MISSION DE MAITRISE D'OEUVRE ET SUIVI DE L'EXÉCUTION DE L'AD'AP

CHU GABRIEL MONTPIED

DOSSIER DE CONSULTATION DES ENTREPRISES

BÂTIMENT CMP A

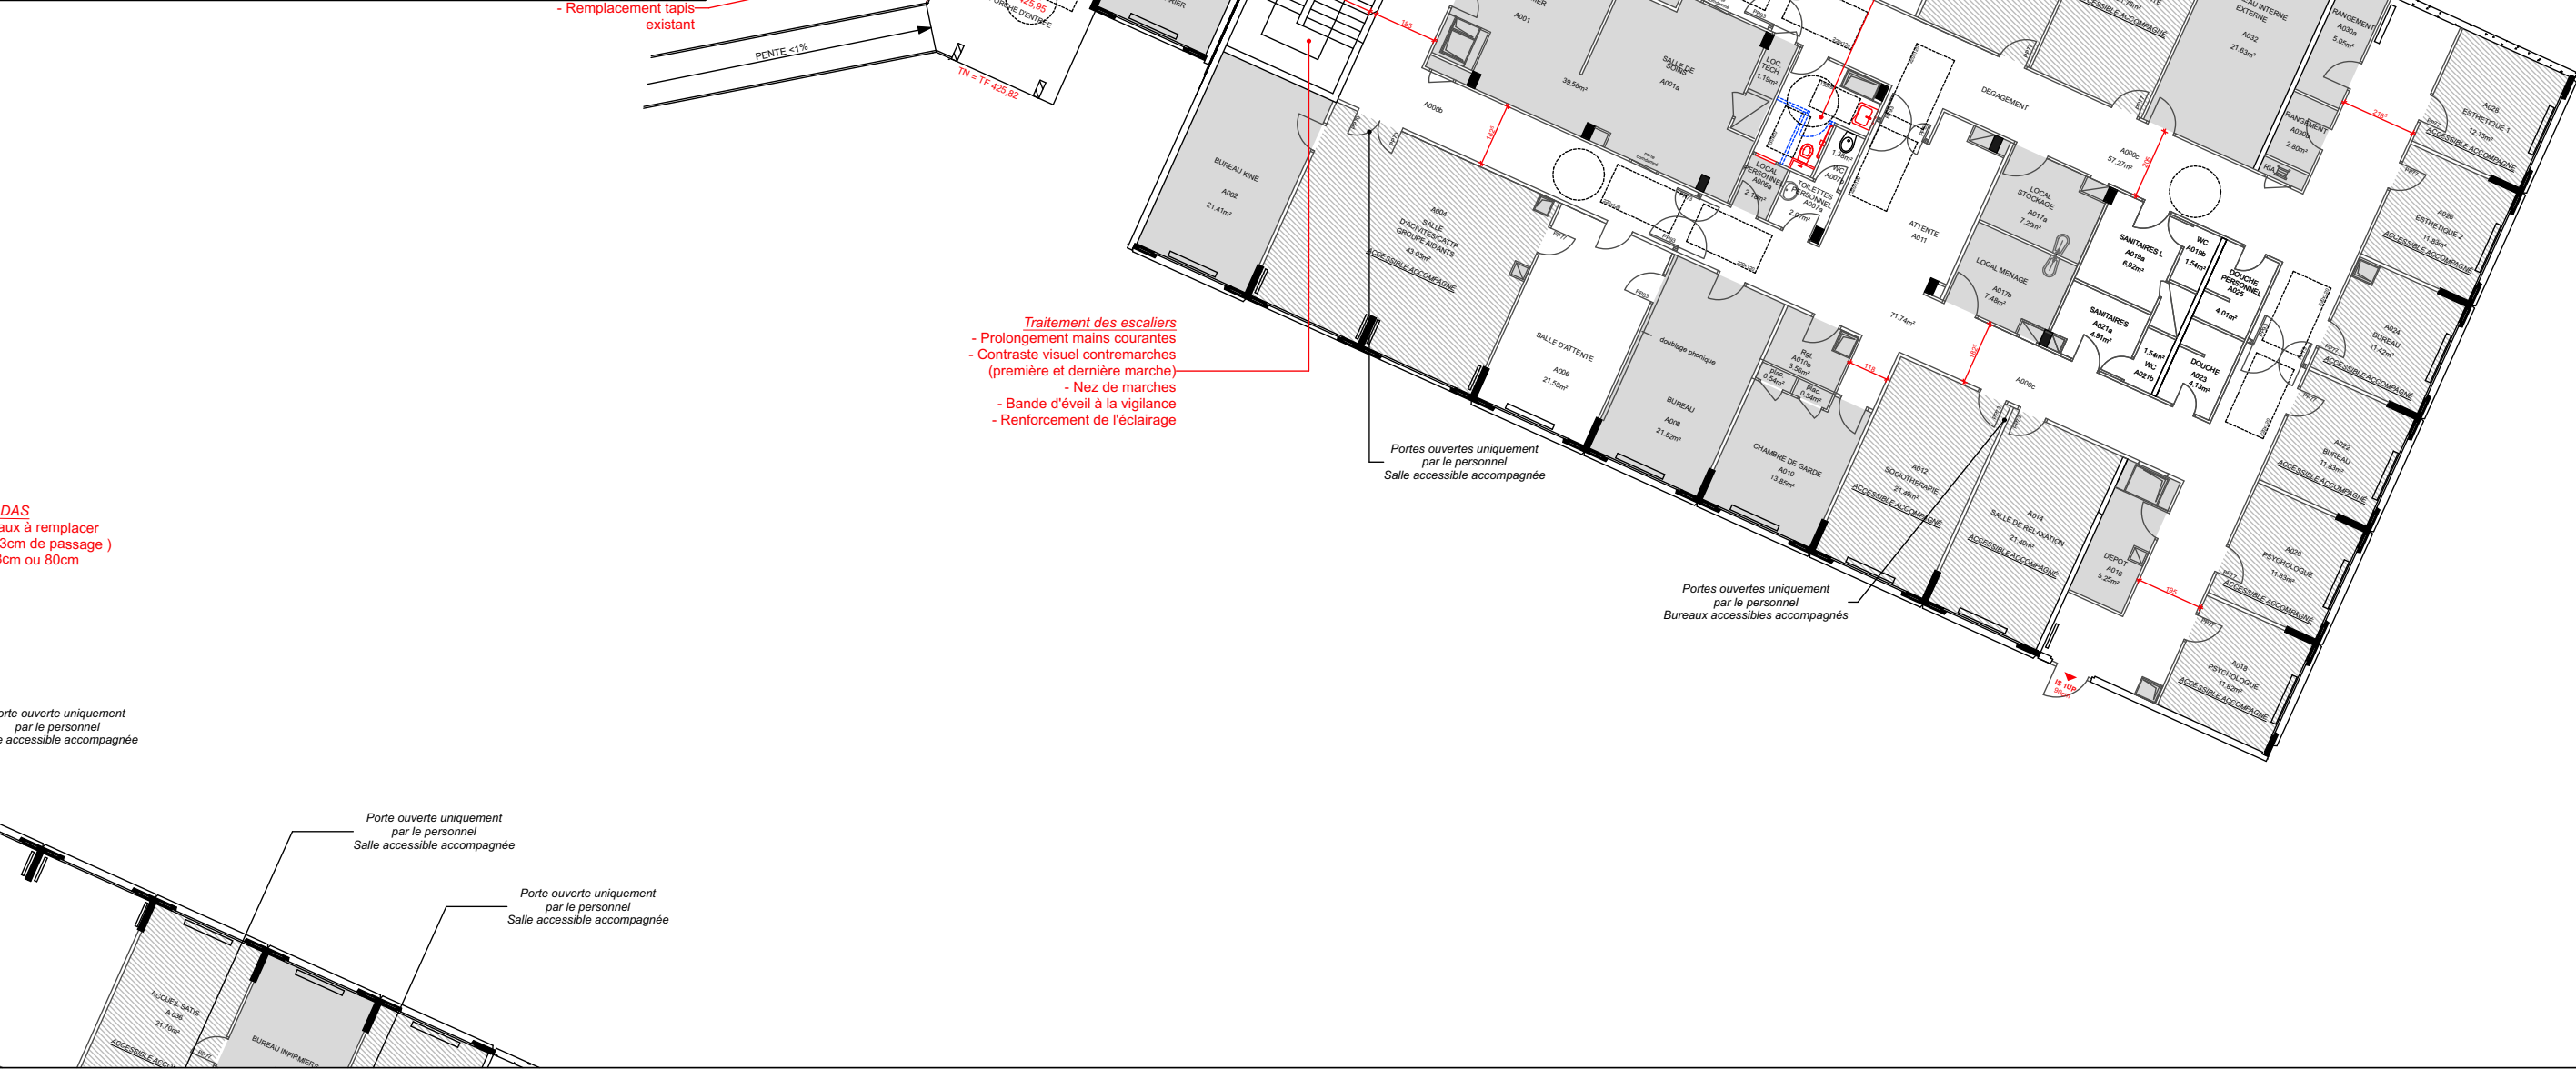
PORTES CF
Portes doubles vantaux à remplacer
(Vantail principal à 93cm de passage)
Vantaux existants 68cm

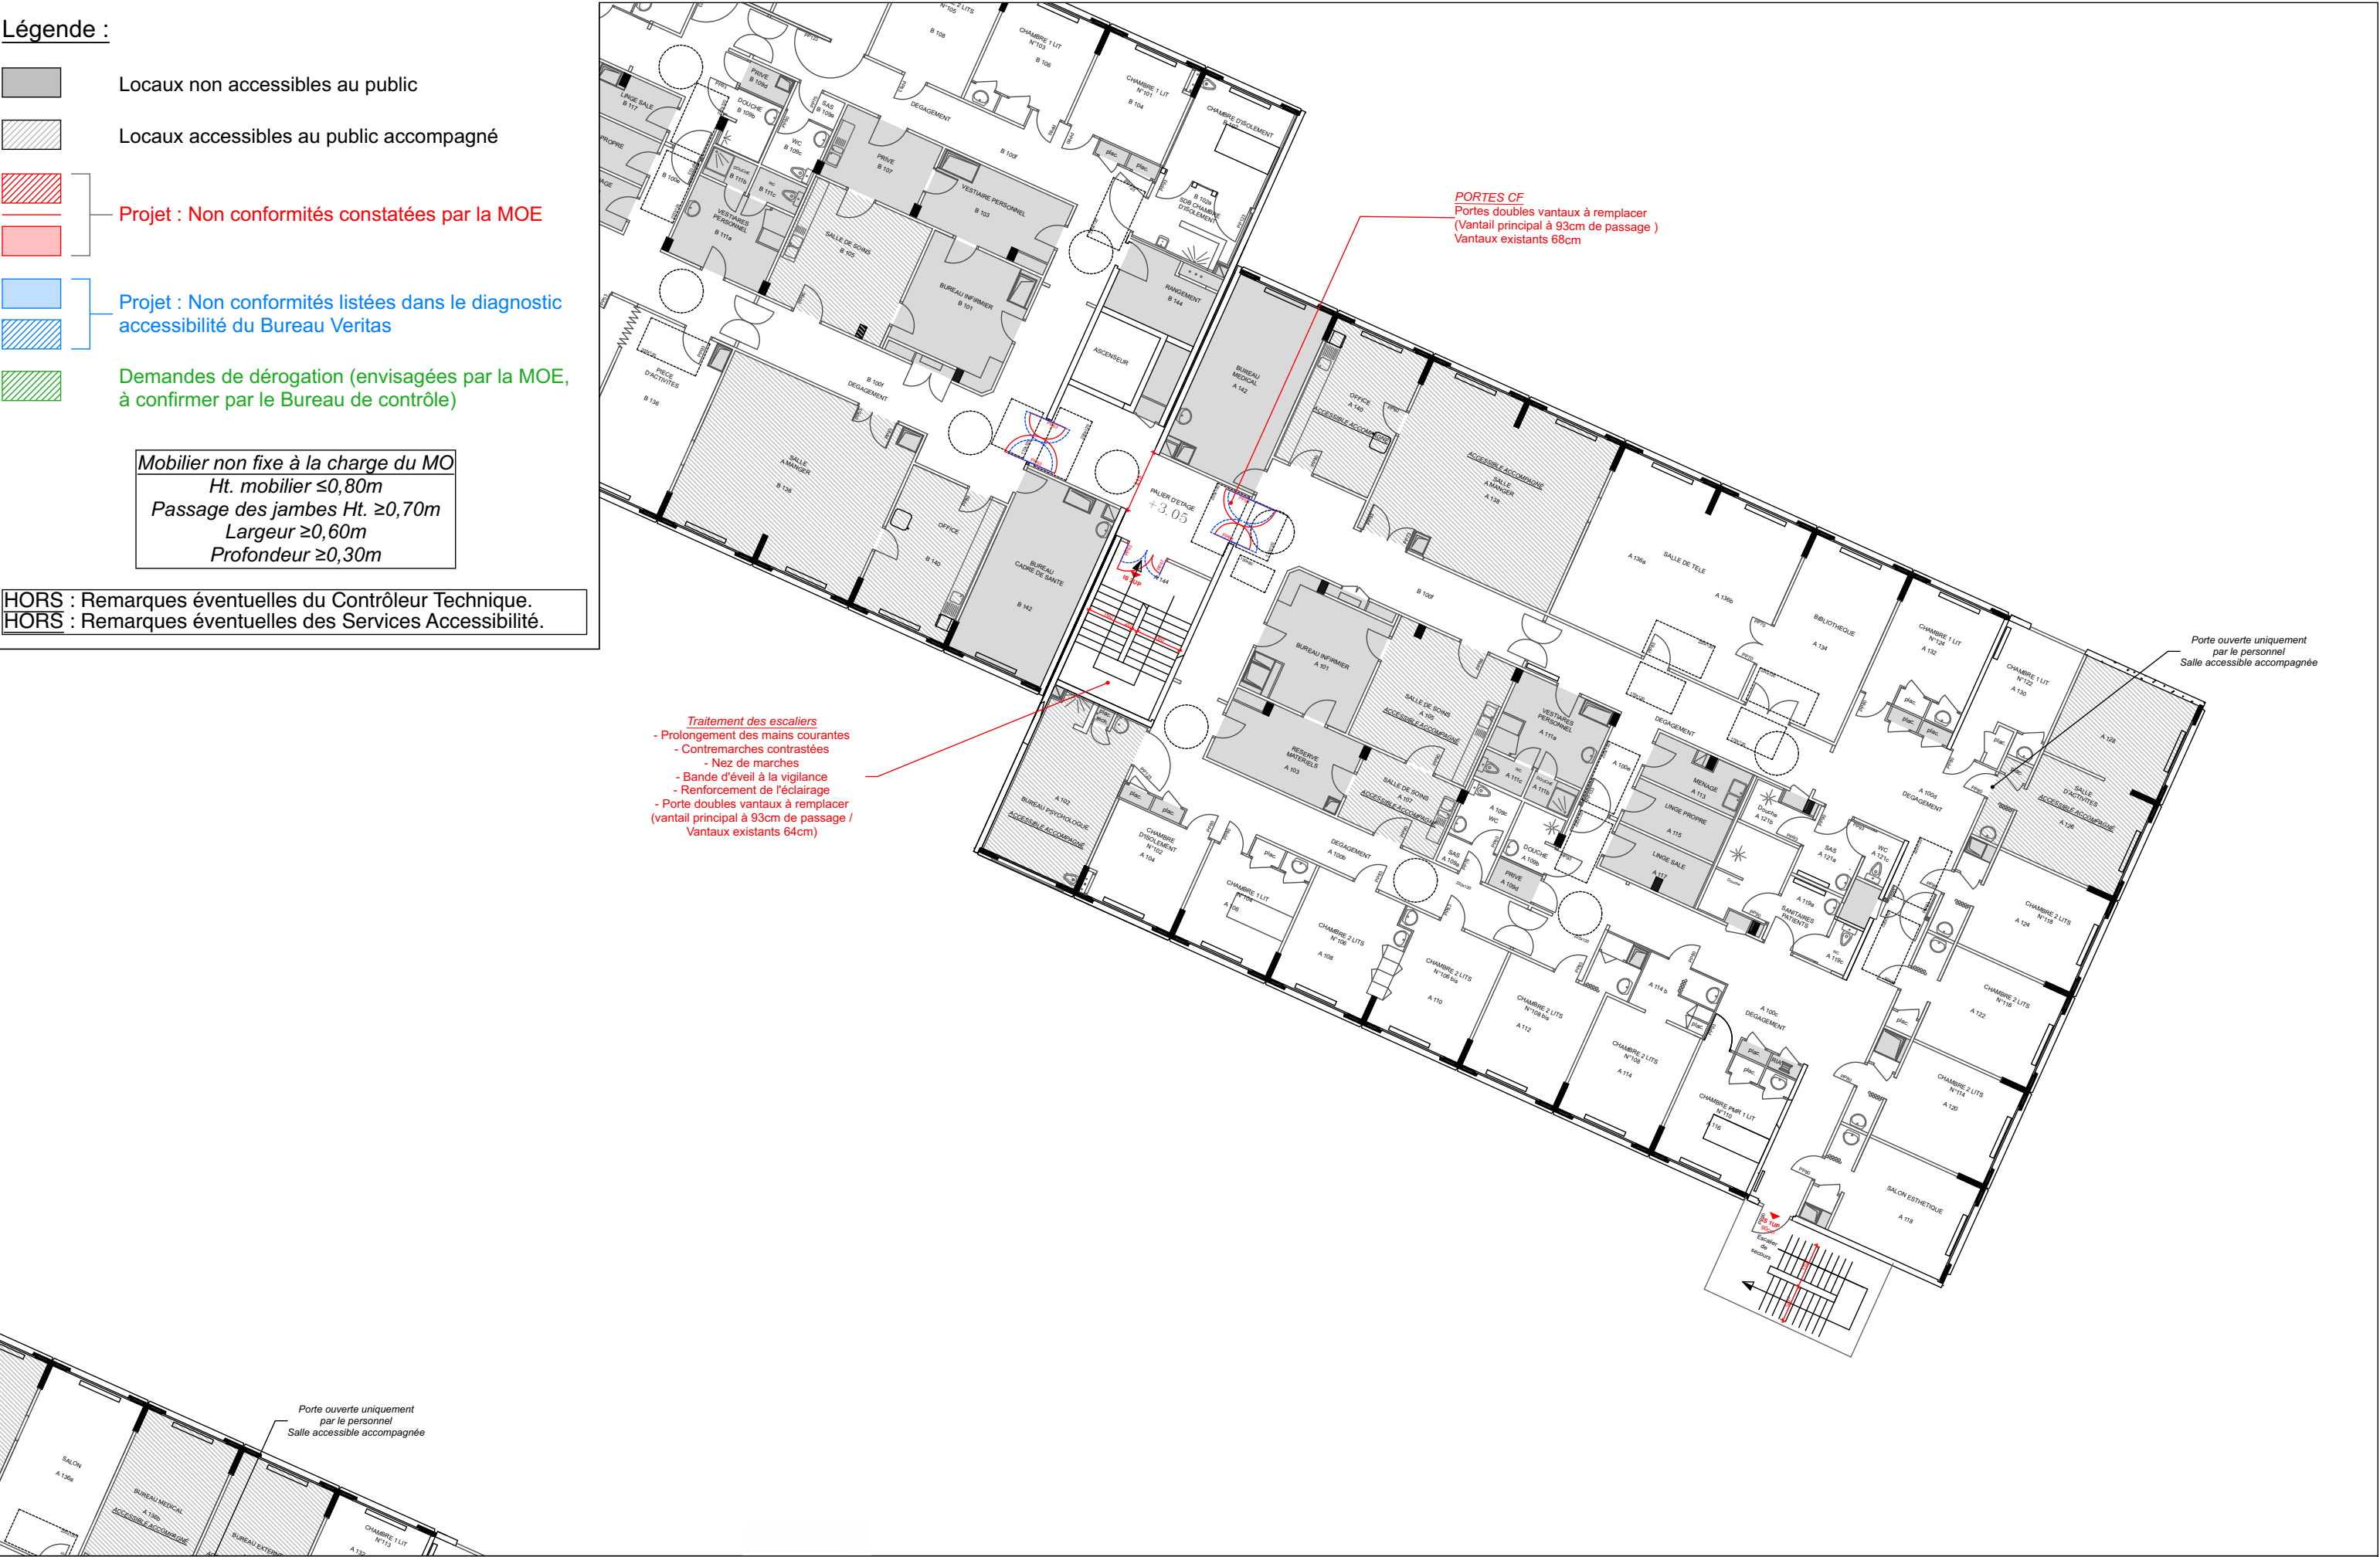
PORTES CF
Portes doubles vantaux à remplace
Vantail principal à 93cm de passa
/vantaux existants 68cm

- Prolongement des mains courantes
- Contremarches contrastées
 - Nez de marches
- Bande d'éveil à la vigilance
- Renforcement de l'éclairage
- Porte doubles vantaux à remplacer (vantail principal à 93cm de passage, Vantaux existants 64cm)
